**CAMPAGNE
DE
RAPPEL**

Cr09-04

DATE : FÉVRIER 2009	SECTION : 16-Suspension
SUJET : REMPLACEMENT DES BOULONS DE FIXATION DES BRAS TRIANGULAIRES INFÉRIEURS

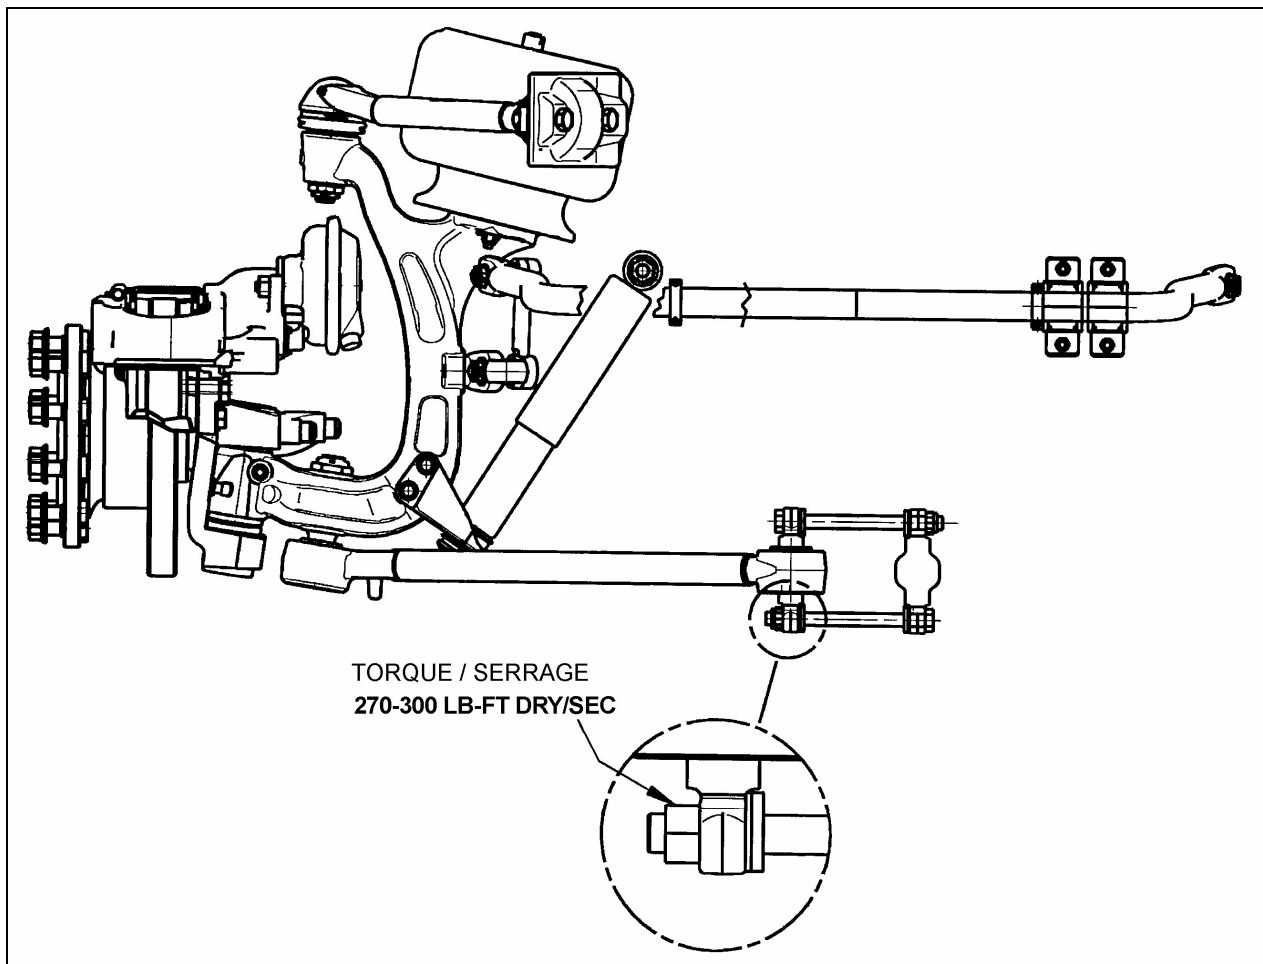
Sur les véhicules visés par ce bulletin, il est **absolument nécessaire** de vérifier les boulons fixant les bras triangulaires inférieurs de la suspension à roues indépendantes. Il y a possibilité que les boulons ne soient pas de la bonne qualité et cassent lors d'un serrage ou en cours d'utilisation. Si les lettres «CFS» apparaissent sur la tête des boulons, ceux-ci doivent être remplacés.

2. Vérifier le symbole apparaissant sur la tête des boulons fixant les bras triangulaires inférieurs.

3. Si les lettres CFS  sont inscrites sur la tête, le ou les boulons doivent être remplacés par de nouveaux boulons qui ont un triangle comme inscription .

4. Serrer les boulons au couple de 270-300 Lb-pi sec (366-407Nm).

5. Remplacer également les écrous Stover M20.
